Fagnotat

Vår referanse: PLAN-2022/20580-2
Saksbehandler: Ingebjørg Lithun Norang
Dato: 27.06.2022

Forslag til detaljregulering anbefales vedtatt Åsane, gnr. 188, bnr. 279 m.fl., Skinstø, barnehage, Arealplan-ID 66190000

Fig. 4: Utsnitt av vedlagt plankart.

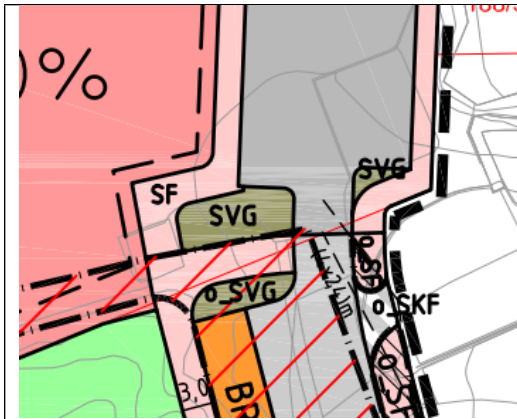
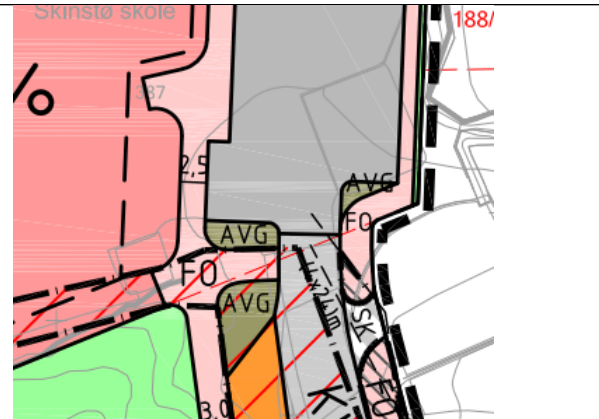
Til offentlig ettersyn ba PBE forslagsstiller om å sikre fotgjengere førsteprioritet ved tilkomst. Den gang viste planmaterialet at bilførere fra parkeringsplass var gitt større prioritet til inngangsparti i sørvest enn fotgjengere fra sør, vist i figur 3.

I etterkant av offentlig ettersyn er det gjort endringer i plankart som sikrer at fortau ikke vinkles mot parkeringsplass i øst, og fotgjengere ledes dermed mer direkte mot barnehagens inngangsparti, som skissert i figur 4 og vedlagt illustrasjonsplan. PBE vurderer at fotgjengere er gitt førsteprioritet ved tilkomst, ettersom fortau langs vest er vist som nærmeste tilkomst uten hindringer til barnehagens inngangsparti.
